PROVINCIA DI TRENTO
COMUNE DI CAVALESE

PIANO REGOLATORE GENERALE

VARIANTE 2023

RELAZIONE TECNICO-ILLUSTRATIVA

Si precisa che la **VARIANTE N.108 (lotto r33)** introdotta per la II adozione da evidenza solo della correzione di errore materiale e della modifica conseguente di perimetro di difesa paesaggistica.

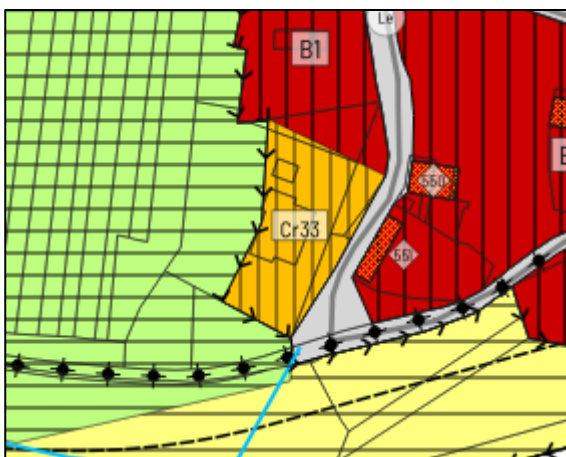
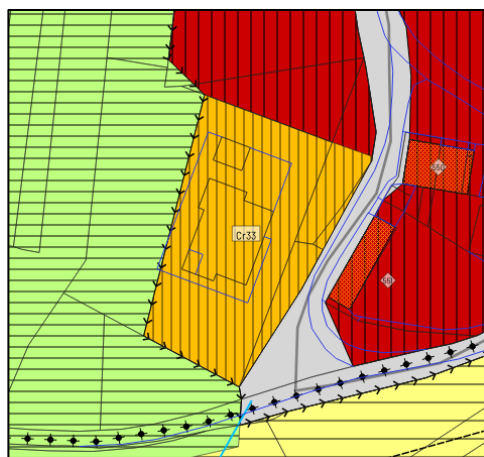
L'unica correzione di errore materiale è stata effettuata in seguito all' osservazione presentata da un cittadino dopo la I adozione della Variante e viene qui descritta.

L'edificio è stato costruito sulla base di un permesso di costruire rilasciato quando l'area di espansione era leggermente differente, sulla base del PRG2013; con Var2018 il lotto è stato modificato sul lato a ovest del lotto, senza una ragione, a edificio ormai realizzato, e con I adozione di Variante 2023 è stato confermato. Si è ripercorsa la storia del lotto dalla Variante 2013 ad oggi e non risulta in alcuna Relazione documentazione che possa far pensare ad una scelta pianificatoria precisa. La parte a nord dello stesso lotto, invece, è stata modificata con Variante 2018 sulla base di accoglimento di precisa osservazione da parte del proprietario (che non coincide con quello del lotto r33), quindi è stata lasciata tale e quale in I adozione di Variante 2023 e confermata in II. Vista l'osservazione presentata dal proprietario del lotto r33 dopo la I adozione e ritenuto che si tratti effettivamente di un errore materiale cartografico, si è ritenuto opportuno rimettere il perimetro dell'area sul lato ovest del lotto come era in Variante 2013.

STRALCIO ART.45 - VARIANTI N.35-95 e 32(riduzione PdL 2+adeguam base catastale+modifica attributo)

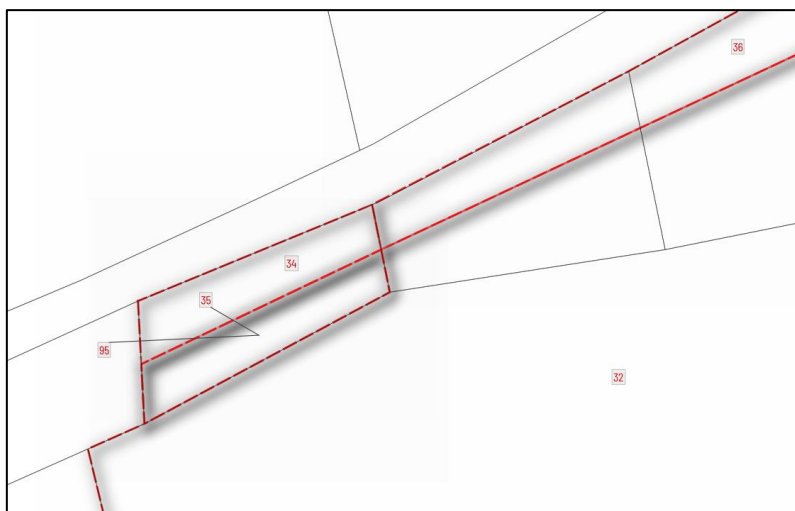
In merito allo specifico caso si segnala la non coerenza tra la trasformazione in inedificabile e il mantenimento entro il perimetro del PL. In caso di modifiche che rilevano alla scala della pianificazione attuativa, spetta al Comune la verifica degli effetti considerando l’intera area del PL.

Per la II adozione della Variante 2023 si è introdotta la modifica cartografica (**VARIANTE N.32**) che consiste nella modifica al perimetro del PL2 a cui viene sottratta la superficie di parte della pf. 558; tale Variante “comprende” anche leggere modifiche al perimetro dettate dall’adeguamento alla base catastale e rientranti nei Criteri di cui al paragrafo 3 della presente Relazione e la modifica di attributo. La Variante n.32 di I adozione viene dunque modificata e confermata per adozione definitiva.

Si precisa infine che la sistemazione del perimetro del Piano attuativo per adattamento alla base catastale, in I adozione reso evidente con Variante AD-2, per l’adozione definitiva è stata “compresa” in Variante n.32, che comprende pure la modifica di denominazione e l’attributo del PdL.

VAR.2023 II adozione: si modifica in "verde di protezione (G117)" l'area privata di **Variante n.105**

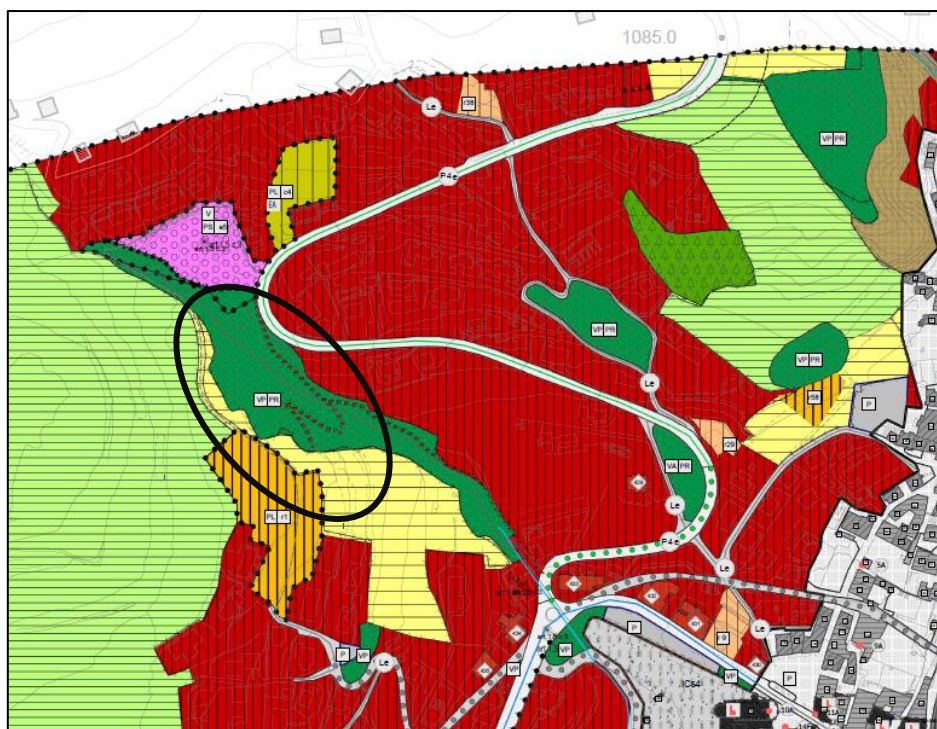
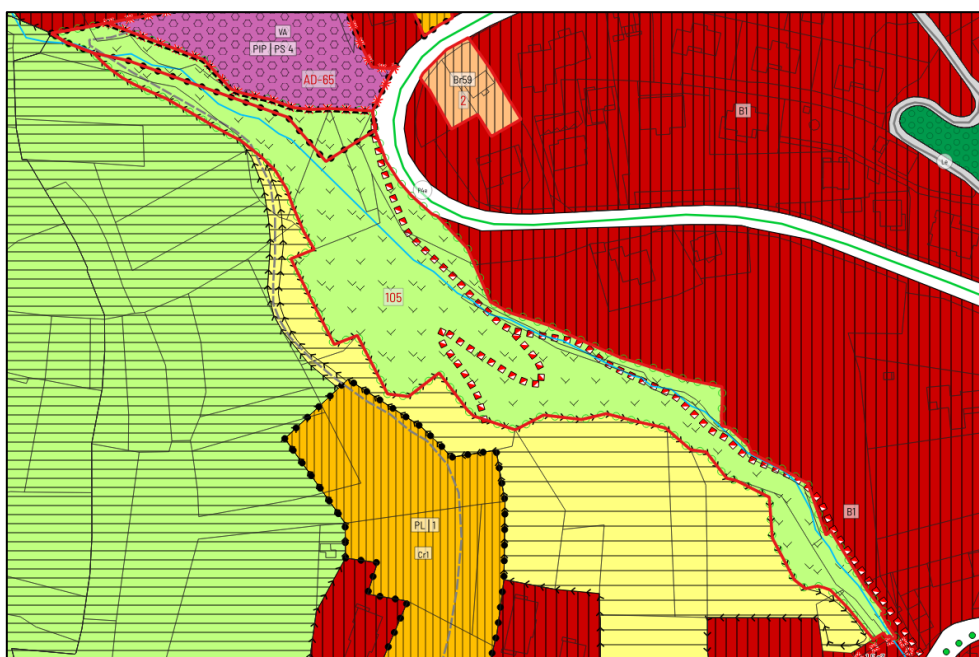
In questa fase, l'Amministrazione, fatte le dovute considerazioni, ritiene opportuno **NON REITERARE** il vincolo espropriativo per altri 5 anni. La scelta urbanistica che ritiene opportuno fare l'Amministrazione è quella di modificare l'area in "verde di protezione (G117)".

Estratto PRG Variante 2023 – II adozione

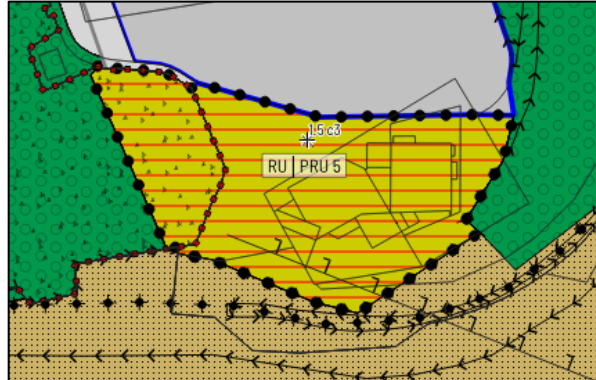
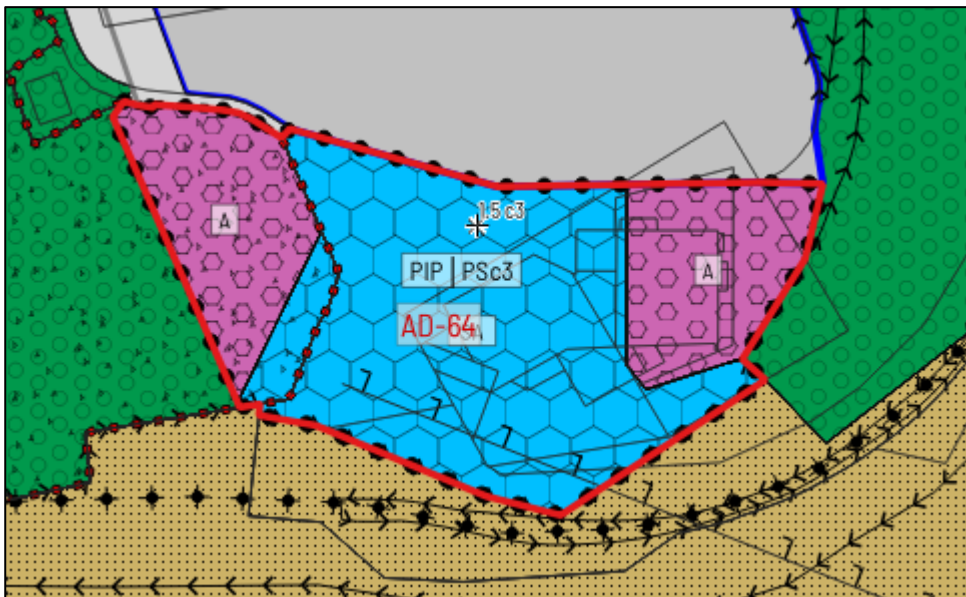
Gli usi ammessi per il PRU5 non trovano coerenza con l'obiettivo descritto dalla relazione che fa richiamo anche a attrezzature e servizi pubblici (che ai sensi del comma 6 dell'art. 50 produrrebbero effetti di apposizione del vincolo all'esproprio) e con l'art. 2.1 "Insediamenti di edilizia mista" con prevalenza della funzione residenziale (art. 2.1). La modalità indicata come prescelta (art. 50 c.3) non trova riscontro in norma.

Si segnala inoltre che la verifica istruttoria ha riscontrato l'avvenuta modifica del perimetro del Bene ambientale del Maso della Pieve, in assenza di evidenza.
